所内常設直流電源設備 (3系統目) 本文 比較表

柏崎刈羽 6, 7号炉 (2022.8.23 提出)	女川 2号炉 適合性審査許可後完本 (有毒ガス防護 : 2022年6月1日許可)	女川 2号炉 設置変更許可申請書 ※変更箇所のみ記載	差異理由
	<p>(3) 核燃料物質貯蔵用冷却設備の構造及び冷却能力</p> <p>(ii) 使用済燃料プールの冷却等のための設備</p> <p>使用済燃料プールの冷却機能又は注水機能が喪失し、又は使用済燃料プールからの水の漏えいその他の要因により当該使用済燃料プールの水位が低下した場合において使用済燃料プール内燃料体等を冷却し、放射線を遮蔽し、及び臨界を防止するために必要な重大事故等対処設備を設置及び保管する。</p> <p>使用済燃料プールからの大量の水の漏えいその他の要因により使用済燃料プールの水位が異常に低下した場合において、使用済燃料プール内燃料体等の著しい損傷の進行を緩和し、及び臨界を防止するために必要な重大事故等対処設備を設置及び保管する。</p> <p>使用済燃料プールの冷却等のための設備のうち、使用済燃料プールの冷却機能又は注水機能が喪失し、又は使用済燃料プールからの小規模な水の漏えいその他の要因により使用済燃料プールの水位が低下した場合においても使用済燃料プール内燃料体等を冷却し、放射線を遮蔽し、及び臨界を防止できるよう使用済燃料プールの水位を維持するための設備とし</p>	<p>五 発電用原子炉及びその附属施設の位置、構造及び設備 2号炉に関して記述を以下のとおり変更する。</p> <p>「ニ 核燃料物質の取扱施設及び貯蔵施設の構造及び設備」の記述を以下のとおり変更する。</p> <p>ニ 核燃料物質の取扱施設及び貯蔵施設の構造及び設備 「(3) 核燃料物質貯蔵用冷却設備の構造及び冷却能力」の「(ii) 使用済燃料プールの冷却等のための設備」の記述を以下のとおり変更する。</p> <p>(3) 核燃料物質貯蔵用冷却設備の構造及び冷却能力</p> <p>(ii) 使用済燃料プールの冷却等のための設備</p> <p>使用済燃料プールの冷却機能又は注水機能が喪失し、又は使用済燃料プールからの水の漏えいその他の要因により当該使用済燃料プールの水位が低下した場合において使用済燃料プール内燃料体等を冷却し、放射線を遮蔽し、及び臨界を防止するために必要な重大事故等対処設備を設置及び保管する。</p> <p>使用済燃料プールからの大量の水の漏えいその他の要因により使用済燃料プールの水位が異常に低下した場合において、使用済燃料プール内燃料体等の著しい損傷の進行を緩和し、及び臨界を防止するために必要な重大事故等対処設備を設置及び保管する。</p> <p>使用済燃料プールの冷却等のための設備のうち、使用済燃料プールの冷却

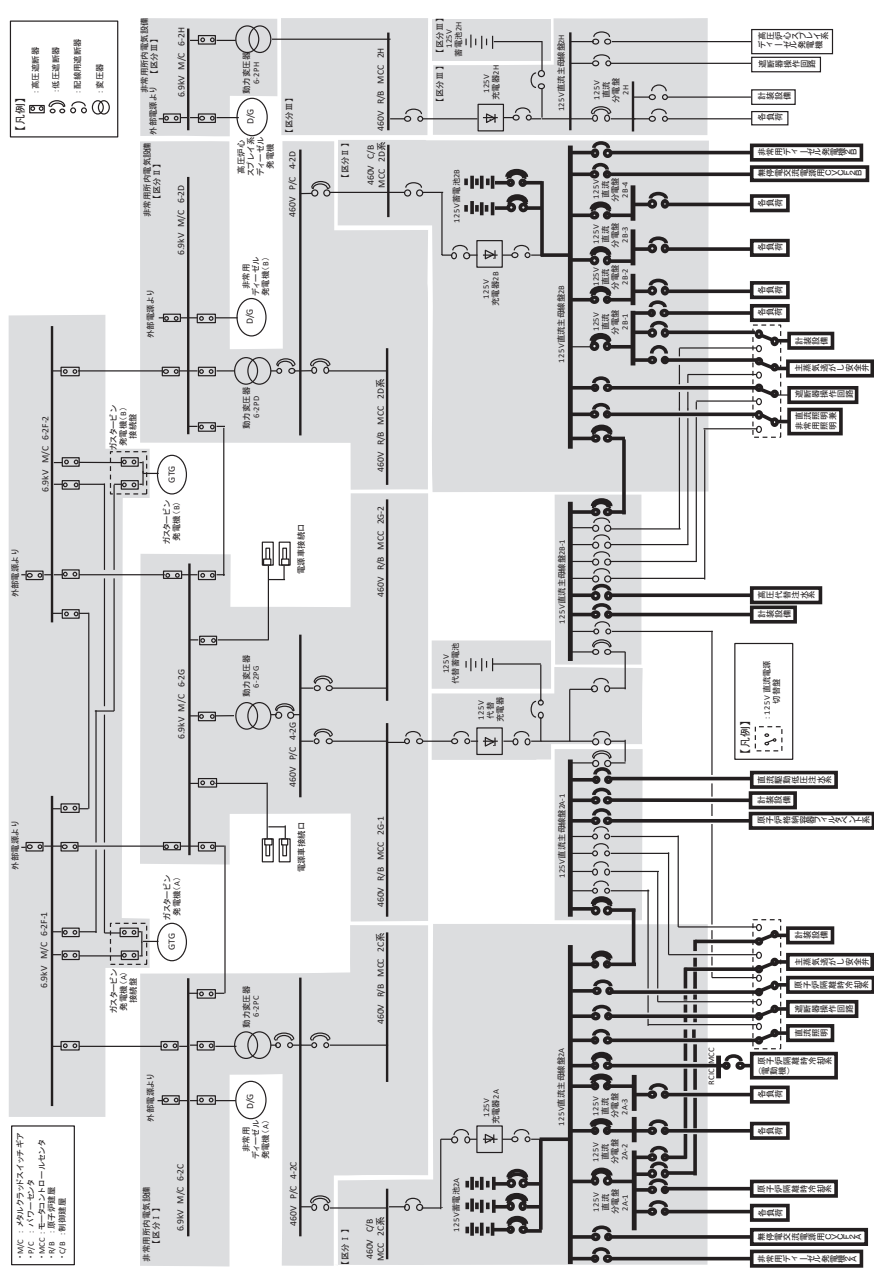
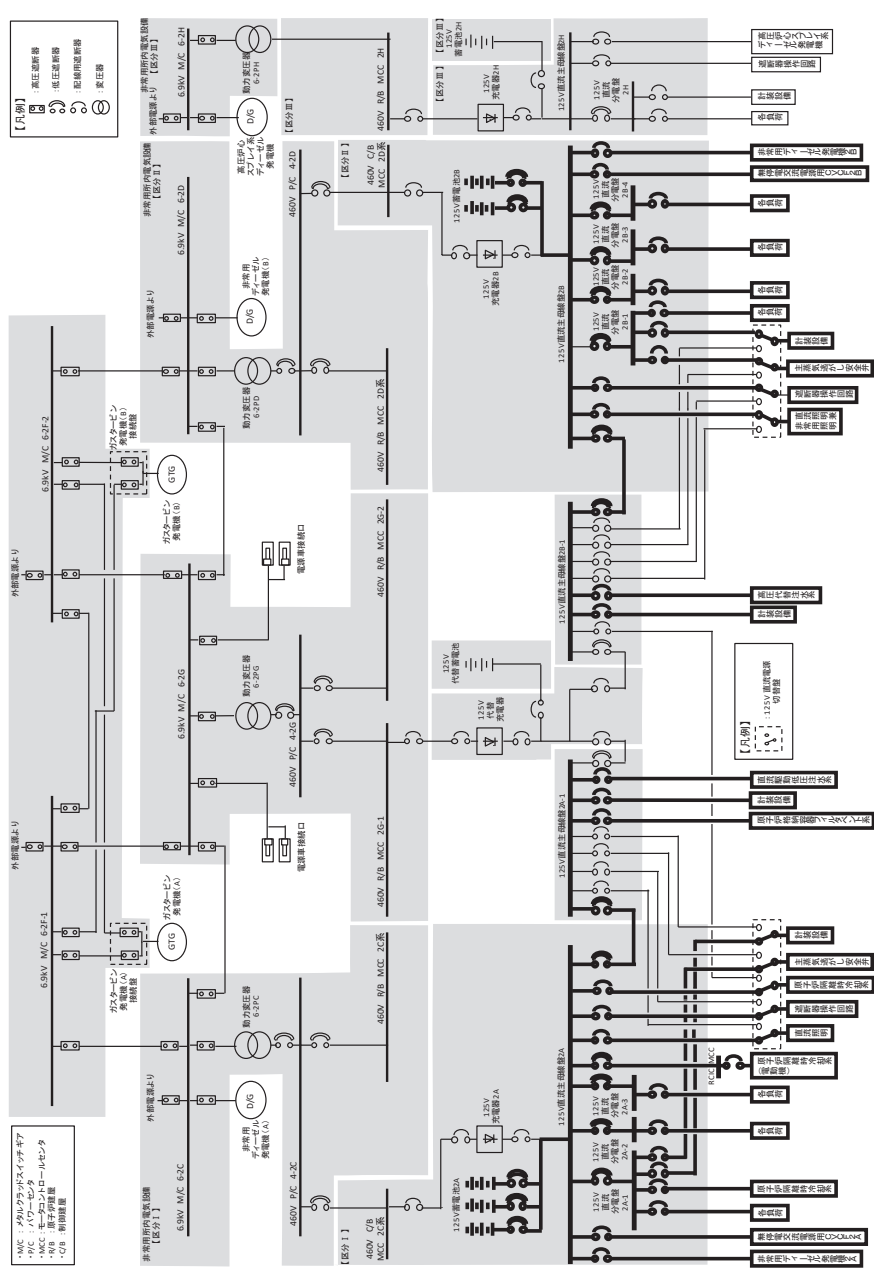
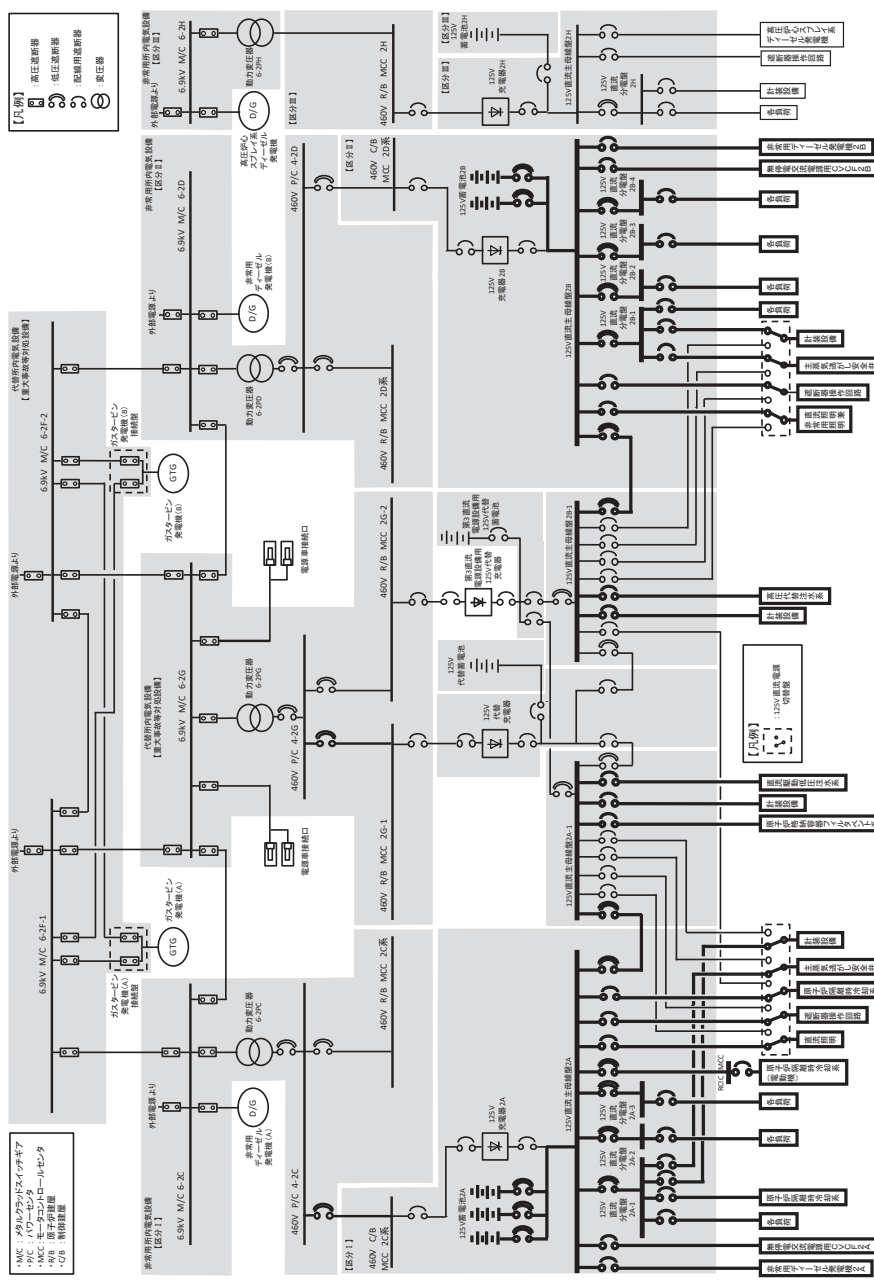
<p>柏崎刈羽 6, 7号炉 (2022. 8. 23 提出)</p>	<p>女川 2号炉 適合性審査許可後完本 (有毒ガス防護: 2022年6月1日許可)</p>	<p>女川 2号炉 設置変更許可申請書 ※変更箇所のみ記載</p>	<p>差異理由</p>
	<p>第 10.2-4 図 代替電源設備系統概要図 (可搬型代替交流電源設備による給電) (電源車から非常用所内電気設備を経由して給電)</p>	<p>第 10.2-4 図 代替電源設備系統概要図 (可搬型代替交流電源設備による給電) (電源車から非常用所内電気設備を経由して給電)</p>	<p>設計の差異 ・電源構成の差異。</p>

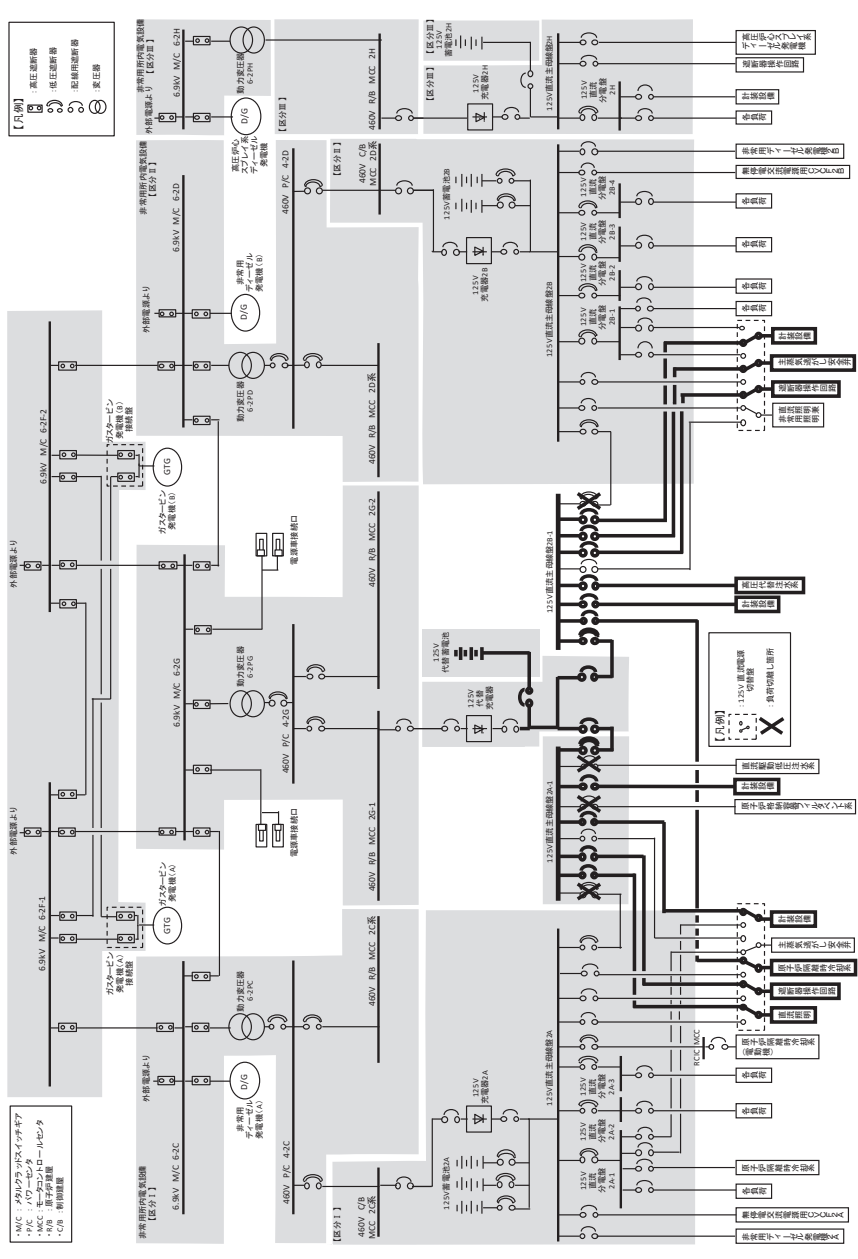
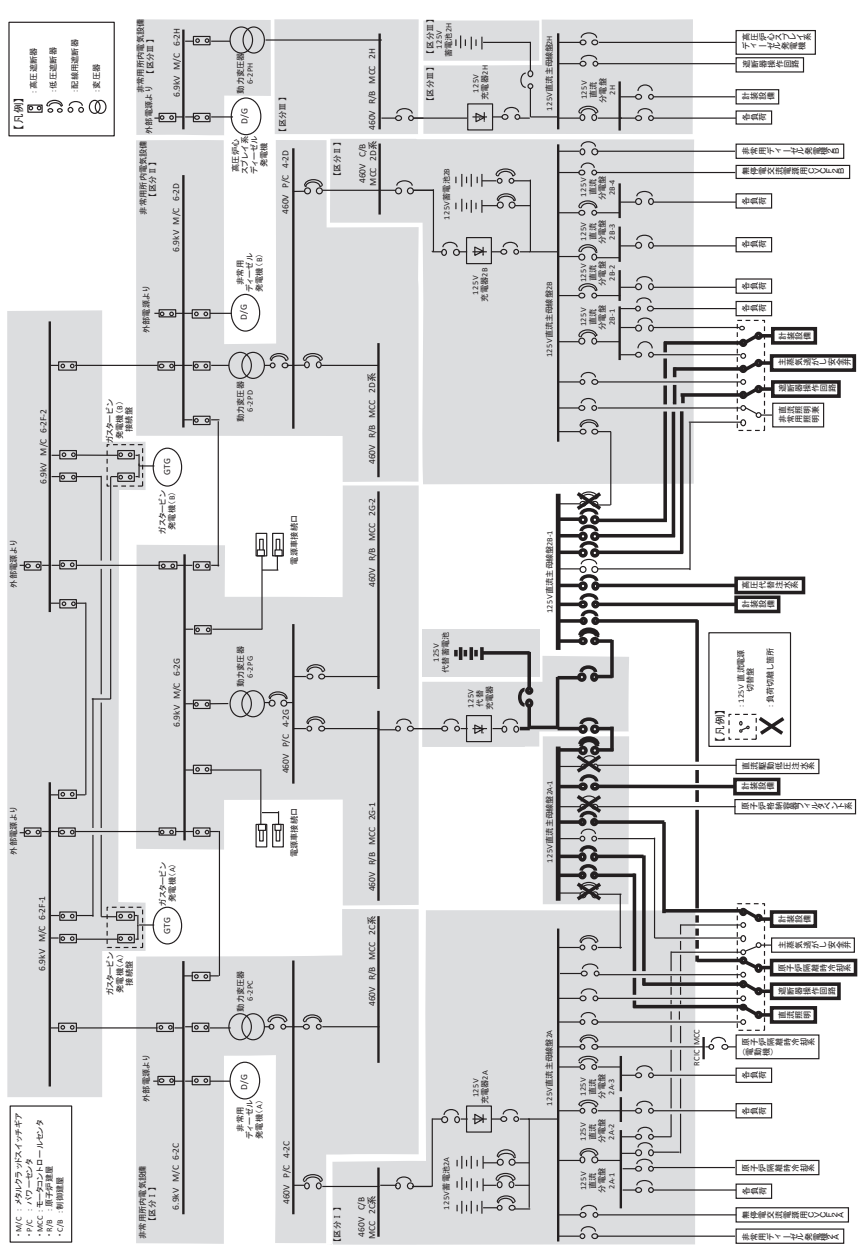
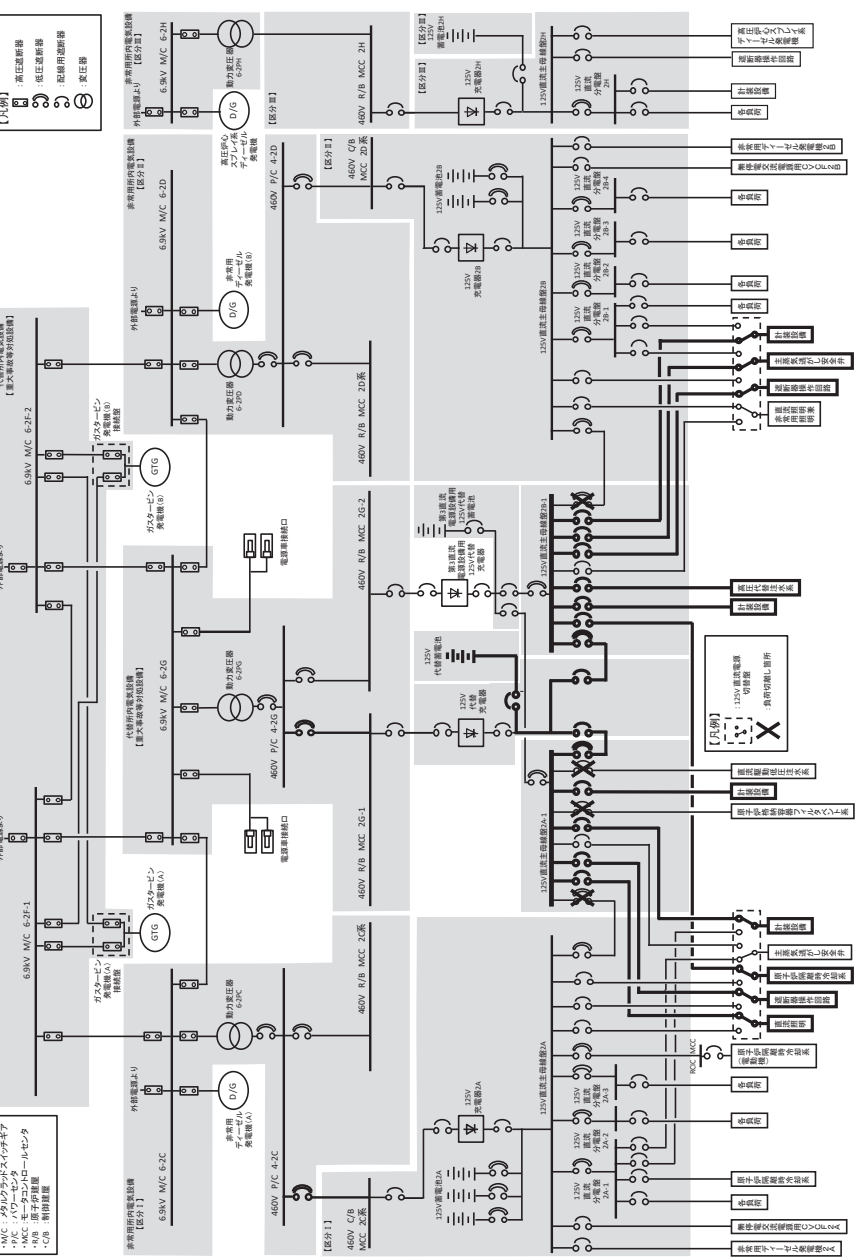
柏崎刈羽 6, 7号炉 (2022. 8. 23 提出)	女川 2号炉 適合性審査許可後完本 (有毒ガス防護 : 2022年6月1日許可)	女川 2号炉 設置変更許可申請書 ※変更箇所のみ記載	差異理由
			設計の差異 ・申請号炉及び電源構成の差異。

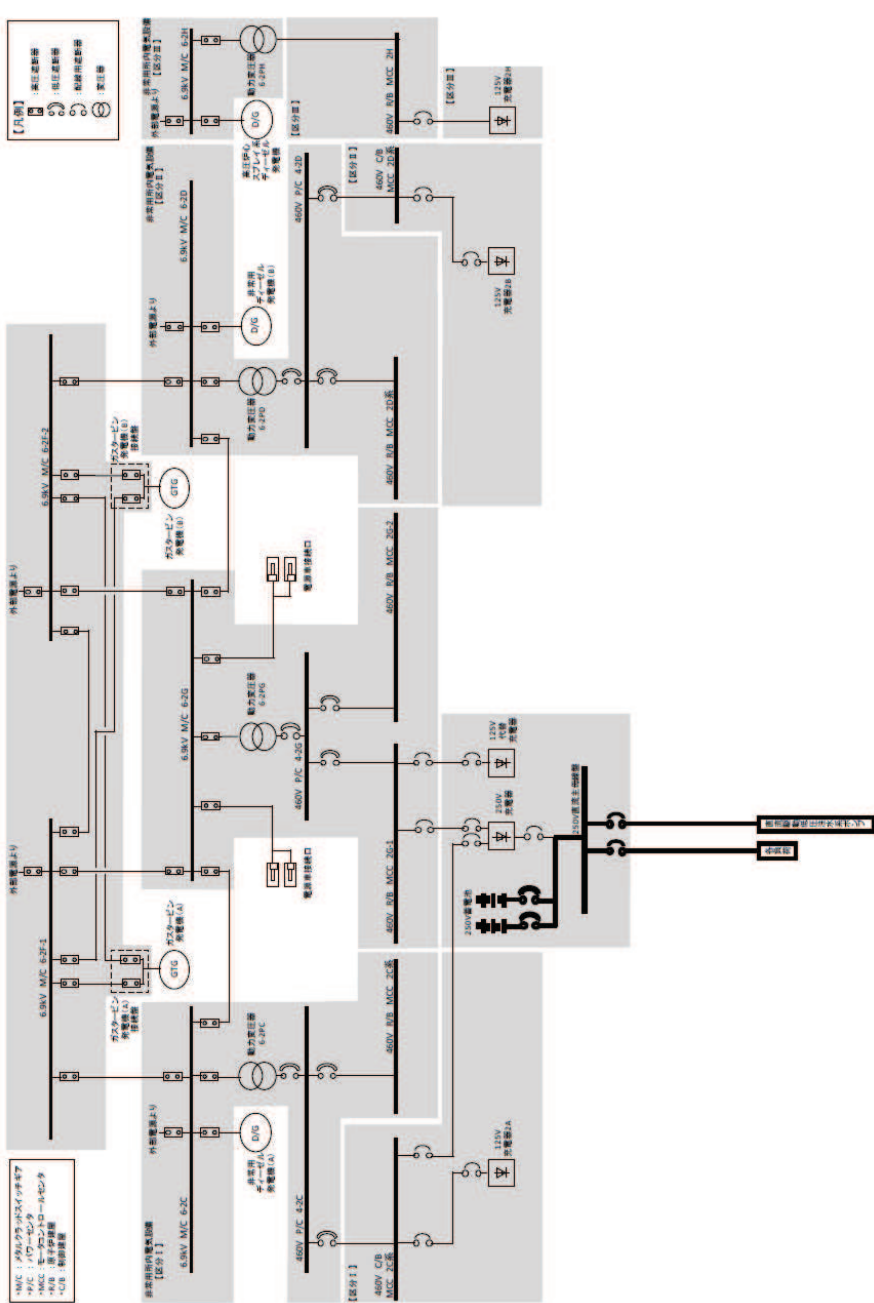
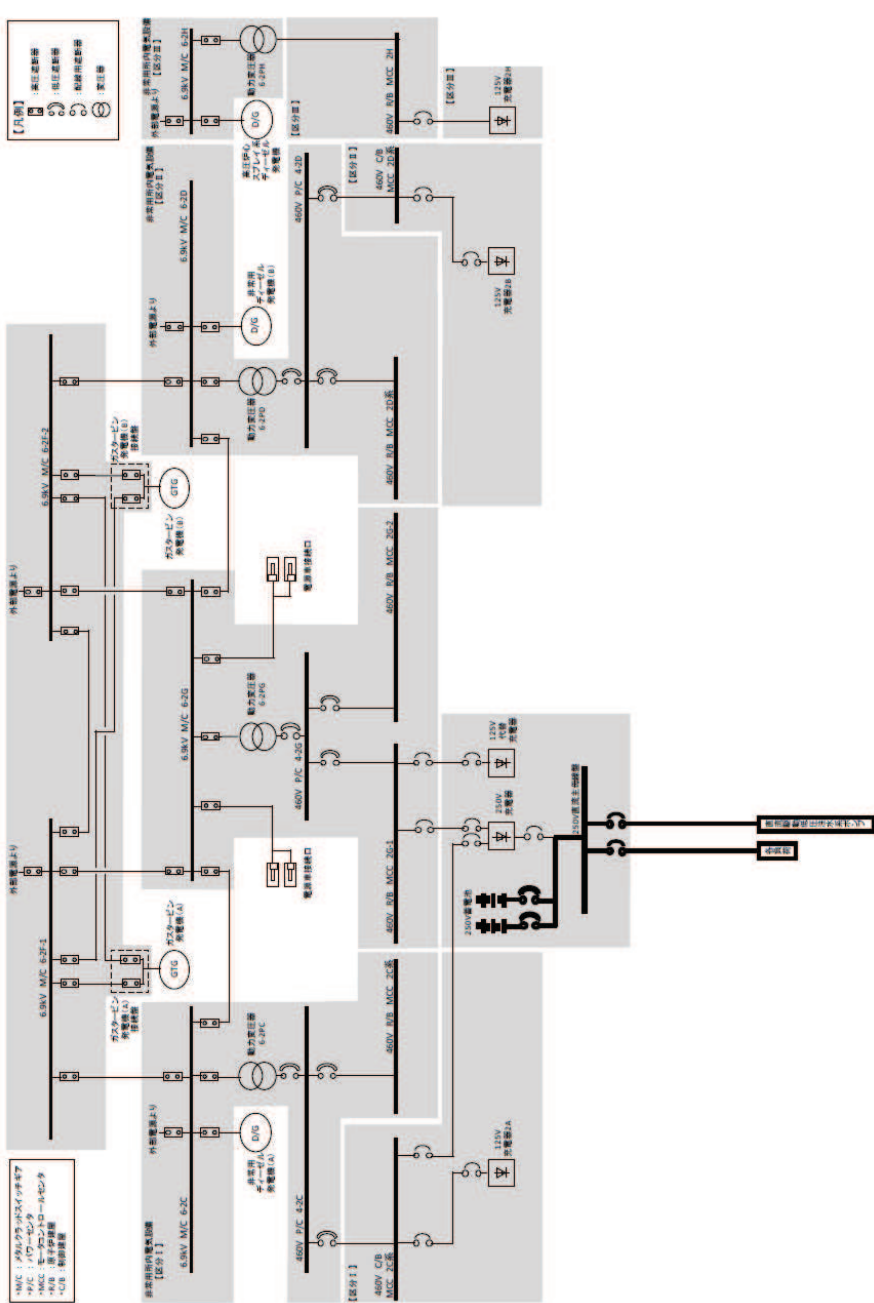
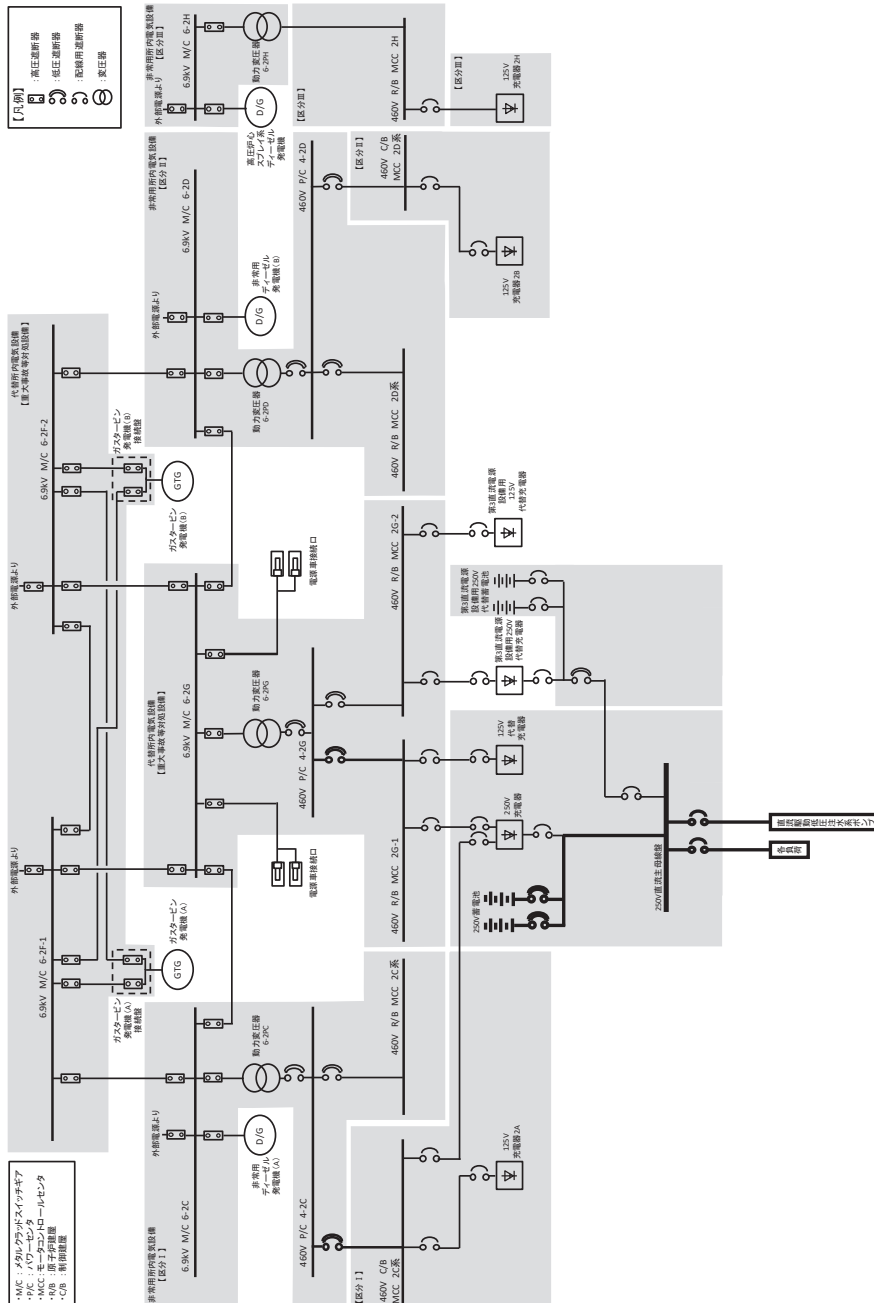
柏崎刈羽 6, 7号炉 (2022. 8. 23 提出)	女川 2号炉 適合性審査許可後完本 (有毒ガス防護 : 2022年6月1日許可)	女川 2号炉 設置変更許可申請書 ※変更箇所のみ記載	差異理由
			設計の差異 ・申請号炉及び電源構成の差異。
